MŰSZAKI INFORMÁCIÓ

TÁRGY: VKM 16210 vs VKM 16212

ALKALMAZÁSOK: Renault 2.1D/TD (J8S motorok)

VKM 16210
VKM 16212

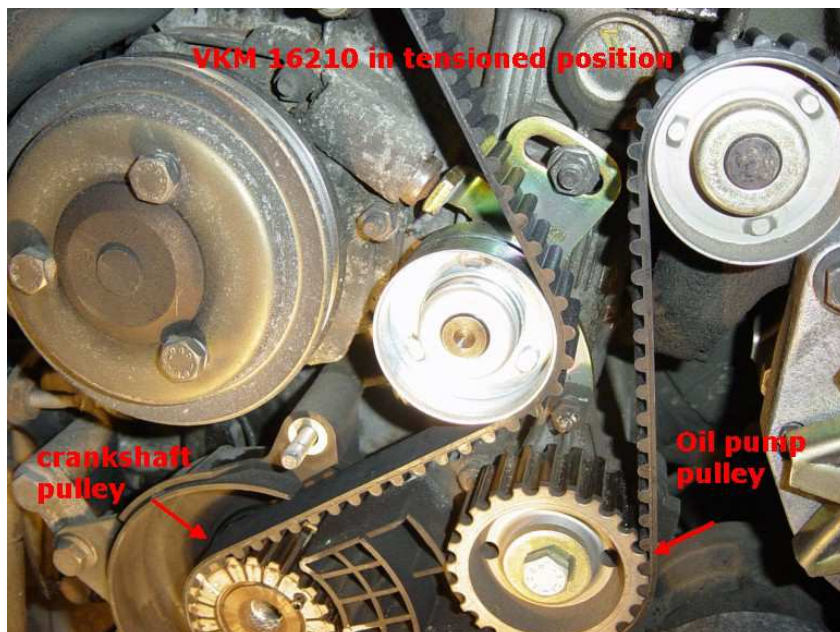
A járműgyártói (OES) készletekben a Renault felváltotta a P/N 7700722452 (VKM 16210) készletet a P/N 7700871169 (VKM 16212) készlettel, de különálló alkatrészként még mindig rendelhető P/N 7700722452 (VKM 16210) cikkszám alatt.

Ismét rendelhető a VKM 16210, amely a VKMA 06210 és VKMA 06211 készletekben található, és 1995. 02. 15-ig ÉPÍTHETŐ BE!

Rendelhető a VKMA 06213 is, beleértve a VKM 16212-t, mely időtartomány-korlátozás nélkül beszerelhető (lásd a Beszerelés részben a beszerelés általános áttekintését).

A feszítést mechanikusan állítja elő a rugó és a dugattyú

A feszítést kézzel végezzük a 'b' lemezke elforgatásával

Tehát 1995. 02. 15-ig a VKMA 06210/06211 készletet, míg a VKMA 06213 készletet időtartomány nélkül ajánljuk a fentebbi alkalmazásokhoz.
